志賀原子力発電所
原子炉施設保安規定変更認可申請書
審査資料

令和2年6月11日
北陸電力株式会社

保安規定第3条と設置許可本文十一号との
整合性について

図 1 : RCIC に係る LCO 適用概念

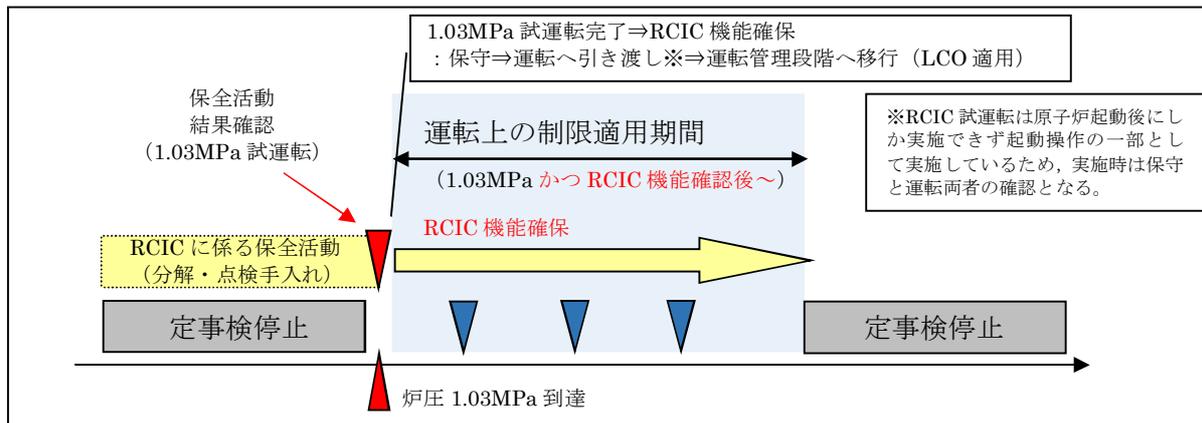
RCIC については定事検停止時において点検・補修等の保全活動を行い，保全活動の最終的な検証として原子炉起動時に試運転を行い，運転側へ引き渡されるものとなる（図 1 参照）。よって，RCIC については試運転により機能が確認されるまでは運転管理段階ではないため，LCO の適用についても機能確認後から，と整理することが適切である。（原子炉起動時以外でも試運転が可能な設備は，基本的には機能確認後，LCO が適用される。（図 2 参照））

また、設置許可では、RCIC に対する運転可能な圧力範囲についての記載があり、原子炉圧力が高い状態における注水手段となっている。原子炉冷却材喪失事故では原子炉圧力が高い小破断時における注水手段であり、運転可能圧力付近において、試運転が終了し原子炉隔離時冷却系の健全性が確認されるまで LCO が適用されない期間を設けたとしても、上流規制と整合する。

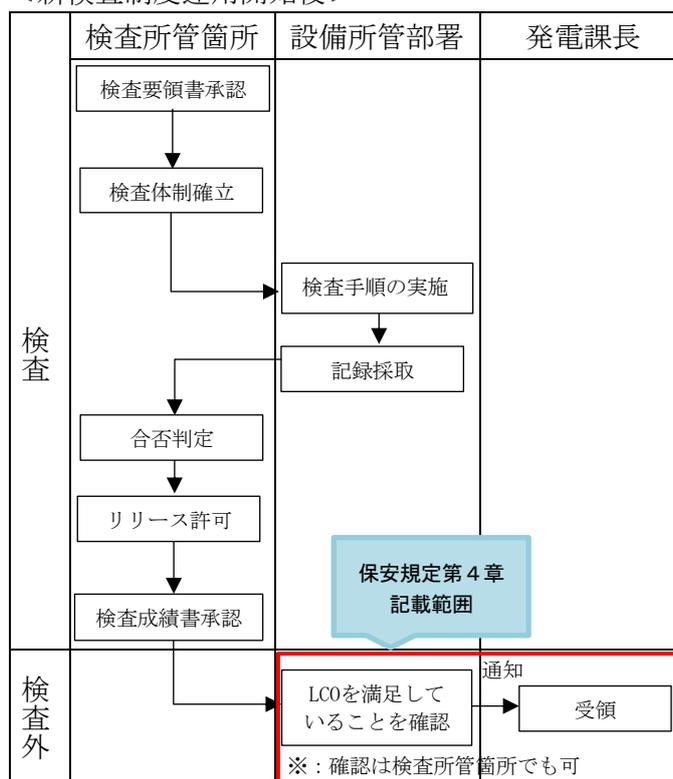
サーベイランスでは、従来の定期検査時に確認する事項として、一部「検査を実施する」旨の記載があり、サーベイランスと定期事業者検査(以下「定事検」という。)を兼ねた記載となっている箇所がある。

具体的には、以下の一部の条文について、「検査を実施する」旨の記載を「検査結果を確認する」旨、記載の適正化を行う。
